Allée des Cottages 10

Domaine de Grandchamp · Le Pecq (78230) · lot de 417 m² detașat din grădina vilei de la nr. 10 · dosar pentru vizita din **17 octombrie 2026**, completat pe 20-oct cu dosarul de permis d'aménager

Rezumat într-o pagină

Planul de masă publicat în anunț (leboncoin 3236263254), citit pe 16-oct-2026. Cifrele mici (65,75 / 662[5]) sunt la limita lizibilității.

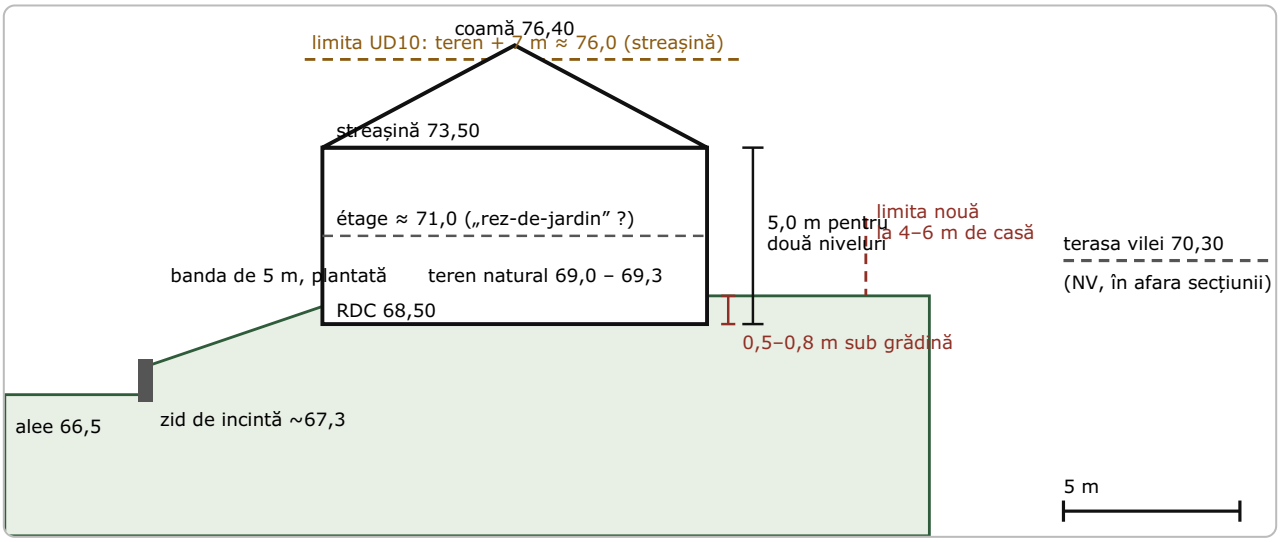
Conturul	22,19 m pe alee (jos) · 17,21 m latura stângă · pinten plantat (verde închis) cu laturi 8,94 / 2,39 m · diagonală lungă · 7,96 m înapoi la alee	Corectat după PA3/PA4 (20-oct): frontul = AK 484 (10,3 m) + ~12 m din frontul AK 549; latura de 17,21 m = limita cu AK 530 (vecinul de sud); pintenul = colțul NV, în continuarea aceleiași limite; diagonala = linia de divizare prin grădina vilei, până la ~10,5 m de alee pe latura de nord.
Casa	„EMPRISE AU SOL 72,00 m²”, „HABITATION 1 ÉTAGE + COMBLE”; cote 662[5] × 1 089[5]; decupaj 150 × 150 în colțul din față-stânga, în jurul unui arbore (Ø 150, coroană ~5,5 m)	Așezată pe liniile de retragere minimă: 4,00 m de AK 530, 5,00 m de alee, 4–6 m de limita nouă. Fațada cu ferestre posibile = est (alee) + ~6 m din nord.
Niveluri	„NIVEAU REF RCH MAISON 68,50” · „ÉGOUT 73,50” · „FAÎTAGE 76,40” (PA4 din 2025: 78,40); teren 69,25 / 69,00 / 69,10 / 69,04 / 69,03 lângă casă, 68,51 spre alee, 67,24 / 67,36 la zid, 66,49 pe alee	RDC la 0,5–0,8 m sub grădină pe 3 laturi și la nivel spre alee: „semi-enterré” e generos. 68,50 → 73,50 = 5,0 m pentru două niveluri. „Rez-de-jardin” la ~71 m nu dă pe nicio grădină (69,0–69,3).

Parcarea	2 mașini în tandem, bandă 3,50 m, „NIVEAU STATIONNEMENTS 65,75” (sau 66,75), zid curb „ACROTÈRE 68,50” + scară spre grădină, „ACCÈS À CRÉER”	Colțul NE, lângă limita de nord și linia nouă. Groapă de 1,75–2,75 m, ~10,5 m lungime, zid de sprijin pe 2–3 laturi. Cota e sub nivelul aleii de la capătul sudic (66,49): aleea coboară spre nord.
Scara	Stânga jos: două ziduri paralele, trepte, „NIVEAU REF 66,50” → „68,50”, „ACCÈS À CRÉER PORTILLON”	Capătul de sud al frontului: ~2 m urcare pe ~4,7 m, portiță nouă în zidul de incintă al domeniului (SPR: zidul se păstrează; portița cere aviz).
„Veranda”	Nu există. Hașurile sunt casa, groapa parcării și, sus-dreapta, „Terrasse S: 70,30” cu trepte 69,42 → 70,23	Terasa e a vilei (NV de lot, ~10 m de limită), cu 1,8 m deasupra RDC-ului nou: vila privește de sus peste parcare și fațada nord.
Arborii	5–6 coroane punctate: una mare în decupajul casei, trei în banda de 5 m de la alee (Ø 3,5–5 m), una lângă parcare, un „x” în pinten; verde închis = benzi plantate pe limite	Arborele din decupaj e la 0,75 m de fundație: dacă are > 100 cm circumferință e intangibil (SPR) și e risc tehnic (rădăcini în argilă).

Rețele	„RACCORDEMENTS MAISON PROJETÉE — EAU / ELEC / GAZ” în colțul SE, „ELEC BASSE TENSION” în alee, marcaje de secțiune B–B	Pe planul din anunț lipsesc EU și EP; PA3 (oct-2025) desenează assainissement în alee. Secțiunile A–A / B–B sunt în PA5.

Secțiuni deduse din cote

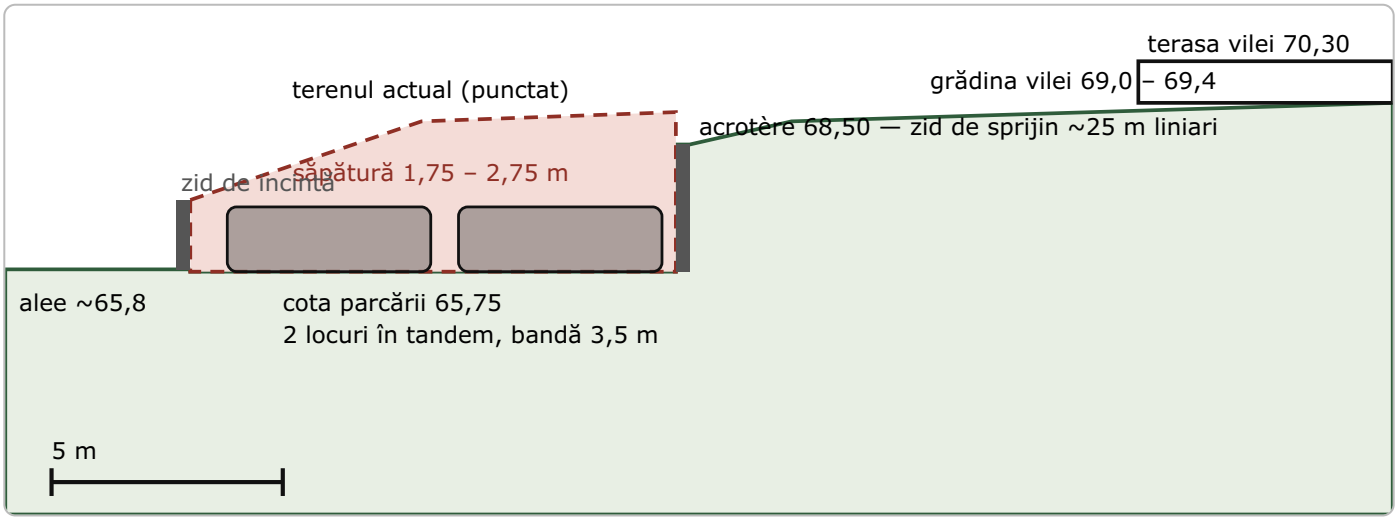
Secțiune est → vest prin casă (stânga = aleea). Cote NGF de pe plan; acoperișul e schematic (planul spune „combles”, probabil mansardă).

Secțiune est → vest prin colțul NE (parcarea). Groapa coboară la cota aleii; zidul de sprijin urcă până la 68,50 lângă grădina vilei. Dacă cifra e 66,75, groapa e cu 1 m mai mică.
